寒川町みどりの基本計画 一部改定（案）

寒川町自治基本条例に基づくパブリックコメント
（町民意見の公募）

一部改定の内容

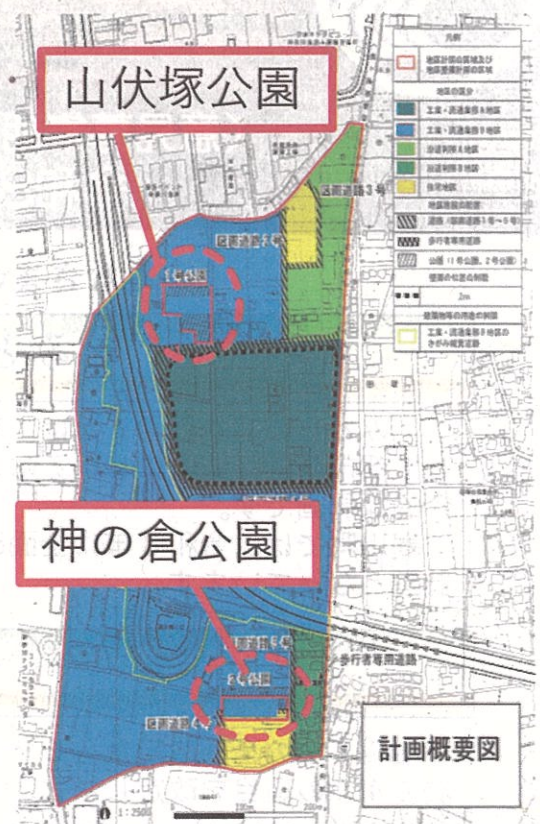
「2040年の目標水準に含まれる主な都市公園」に将来の設置公園が記載されていますが、田端西地区のまちづくり（田端西地区土地区画整理事業）により、山伏塚公園と神の倉公園が整備されたことから、改定を行います。

将来の設置公園である「2040年の目標水準に含まれる主な都市公園」から整備済の「田端西地区」の部分削除することで、整合を図ります。

※「田端西地区」を削除

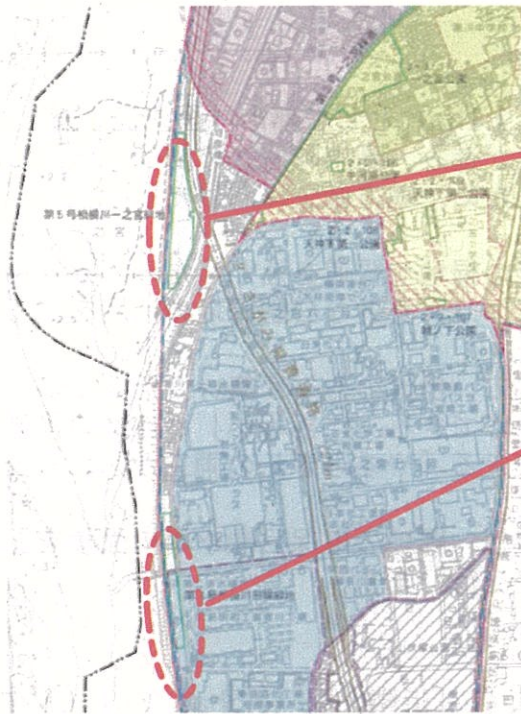
当該地は、平成11年に第5号緑地と共に都市計画緑地（面積：0.67ha）として都市計画決定し、現在は駐車場等として土地利用がされています。

なお、都市計画決定された後に、公園ではありますが、都市計画緑地の目的である「さがみグリーンライン利用者の休息地」や「自然観察地」等の機能がある「田端スポーツ公園」が隣接地に整備されました。

また、緑地の確保目標水準の観点からも、第5号緑地を2.5haの公園とすることで、一定水準が確保されるため、当該地に改めて緑地を整備する必要性はないと考えられます。

第4号相模川田端緑地は、緑地として整備しない方針とします。

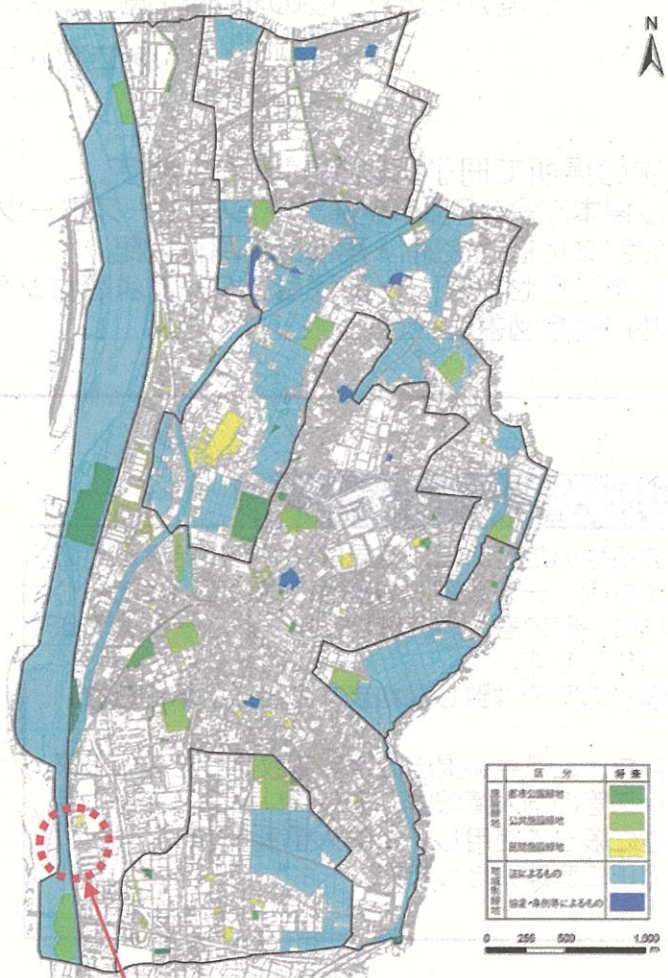
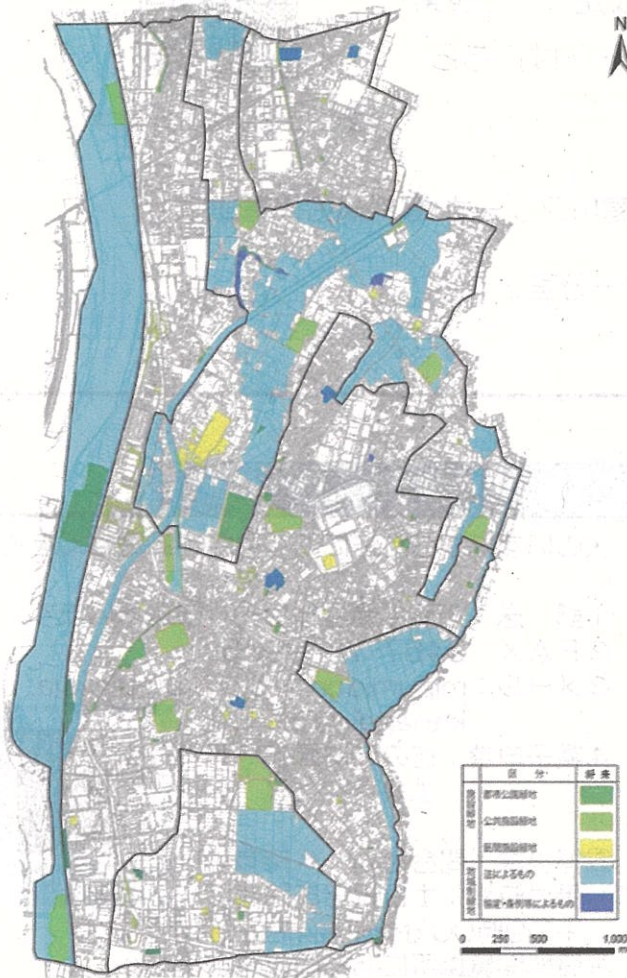
- ・住区基幹公園は街区公園41箇所、近隣公園1箇所（一之宮公園）、地区公園1箇所（さむかわ中央公園）
- ・都市基幹公園は運動公園1箇所（川とのふれあい公園）
- ・都市緑地6箇所（新設2箇所、第4号相模川田端緑地及び第5号相模川一之宮緑地）、緑道5箇所（新設1箇所、河童徳利公園）
- ・都市公園全体で目標年次の2040年までに合計55箇所、22.06ha、4.89㎡／人を確保することを目標

- ・住区基幹公園は街区公園41箇所、近隣公園2箇所（**新設1箇所（仮称）相模川一之宮公園（さむかわ西公園）**、一之宮公園）、地区公園1箇所（さむかわ中央公園）
- ・都市基幹公園は運動公園1箇所（川とのふれあい公園）
- ・都市緑地**4**箇所
- ・緑道5箇所
- ・都市公園全体で目標年次の2040年までに合計**54**箇所、**22.72ha**、**5.04㎡**／人を確保することを目標

寒川町みどりの基本計画図

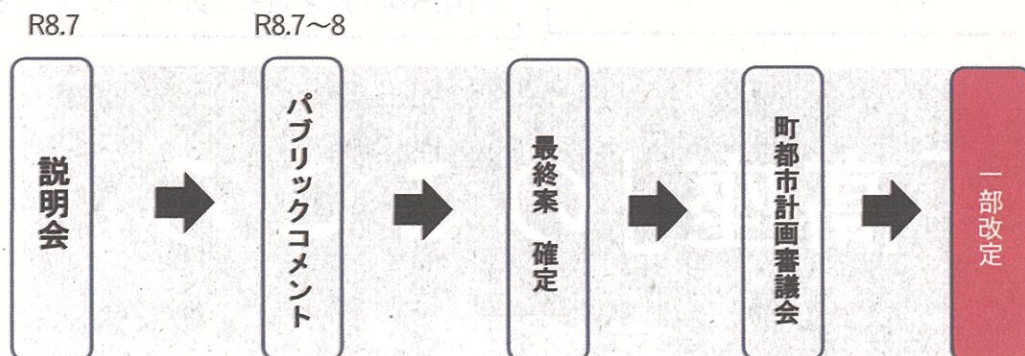
第4号相模川田端緑地
(整備しない方針に変更)

基本計画図から削除
